改善箇所説明図

改善措置の内容

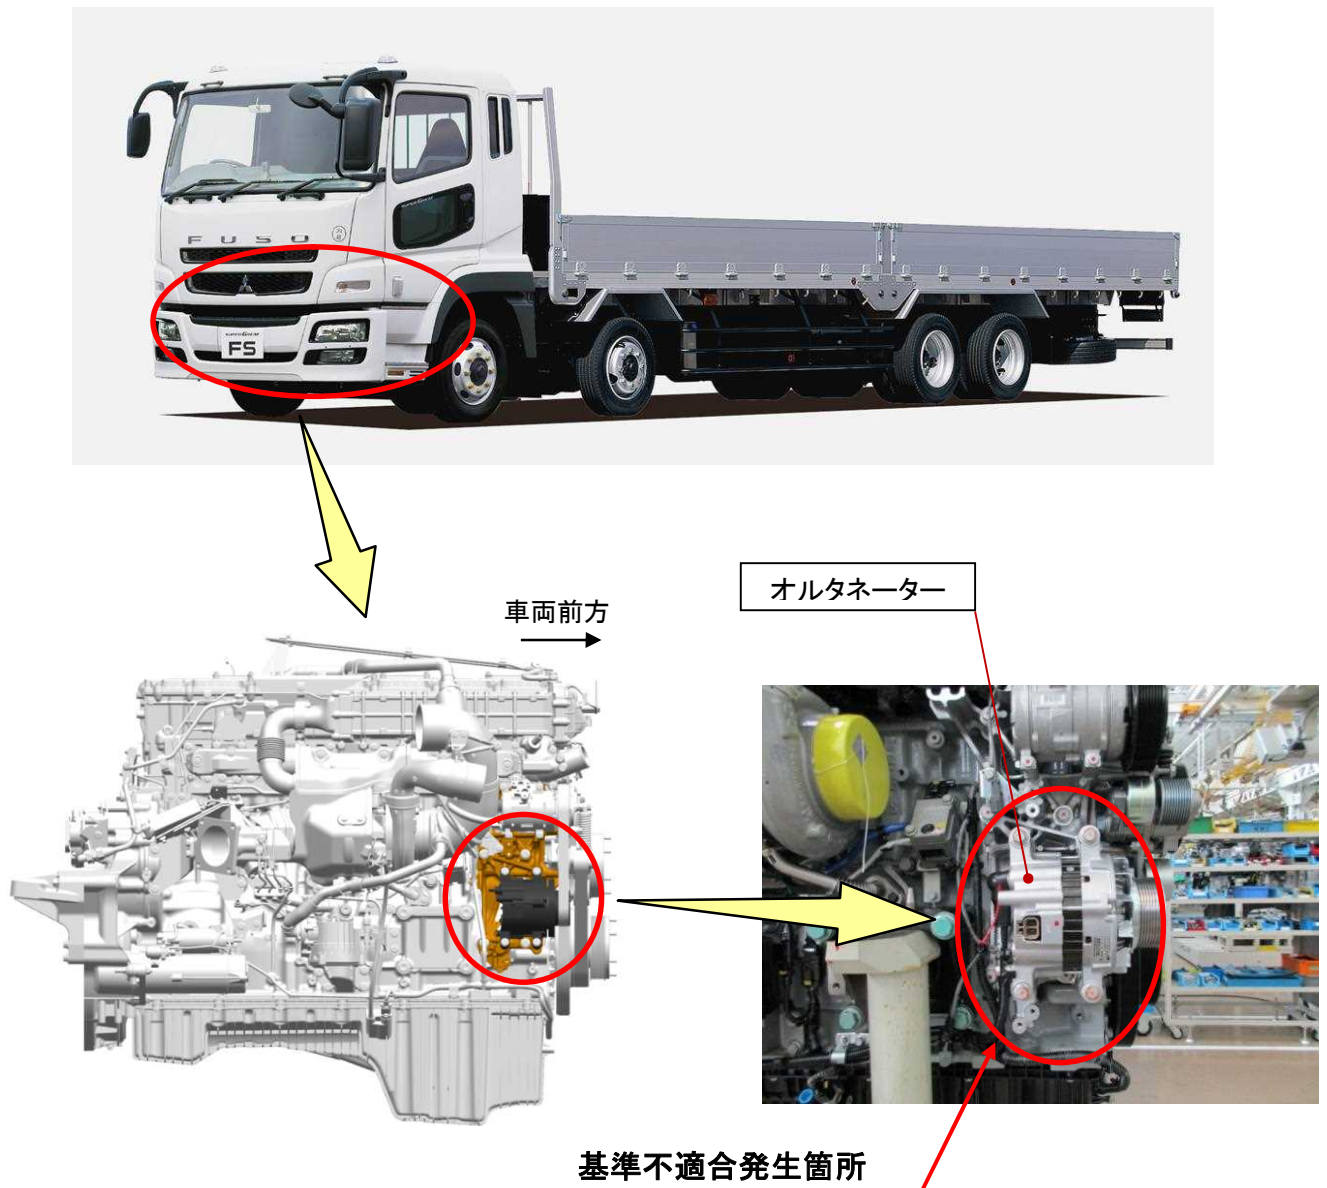
大型トラック・バスにおいて、出力が小さいオルタネーターを誤装着したものがあある。そのため、オルタネーターの発電不足によってバッテリー電圧が低下して変速ができなくなり、路上故障に至るおそれがある。

全車両、オルタネーターを点検し、誤品が装着されていた場合は正規品に交換する。また、バッテリーの比重を点検し、放電が進んでいた場合は、補充電を行う。

注：□ は、交換する部品を示す。
